Rennes, le 12 MAI 2017

AVIS COMPLÉMENTAIRE DE L'AUTORITÉ ENVIRONNEMENTALE
relatif au projet d'extension de l'établissement MIX BUFFET
de préparation de salades traiteur à Guer (56)
– dossier reçu le 23 février 2017 –

AVIS DE L'AUTORITÉ ENVIRONNEMENTALE relatif au projet de la Société Mix'Buffet pour l'exploitation d'une unité de fabrication de salade traiteur à Guer (56) – dossier reçu le 2 juin 2015 –

Emprise foncière de Mix'Buffet dans la ZAC de Val Coric et emplacement des installations de production et de traitement

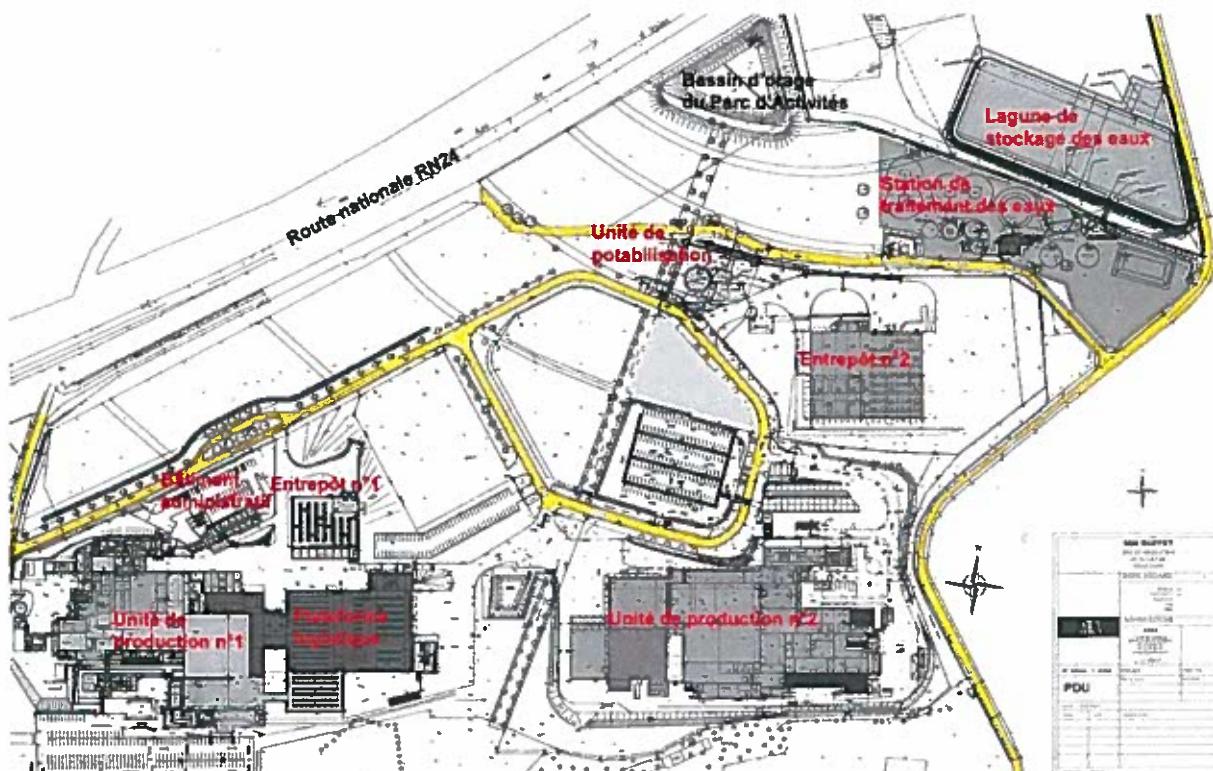
Le dossier est peu précis sur les aménagements déjà réalisés et ceux qui restent à prévoir, et des incertitudes demeurent sur la prise en compte des impacts relatifs à la construction du bâtiment de production n° 2 et à son entrepôt, à la construction de la lagune de stockage, à l'unité de traitement de potabilisation de l'eau des forages, ainsi que pour les impacts concernant l'exploitation de la ressource en eau souterraine.

Le dossier mentionne l'existence des bâtiments réalisés entre 2011 et 2015 et présente le fonctionnement actuel de l'entreprise, sans en analyser les incidences sur l'environnement. L'étude d'impact, de ce point de vue, apparaît donc partielle.

L'Ae recommande de lever toute ambiguïté quant aux aménagements relevant de la présente étude d'impact, de clairement afficher la prise en compte de effets cumulatifs avec les ouvrages déjà en service et précédemment évalués et d'identifier les effets de l'extension en termes de mesures d'évitement, de réduction, voire de compensations complémentaires rendues nécessaires.
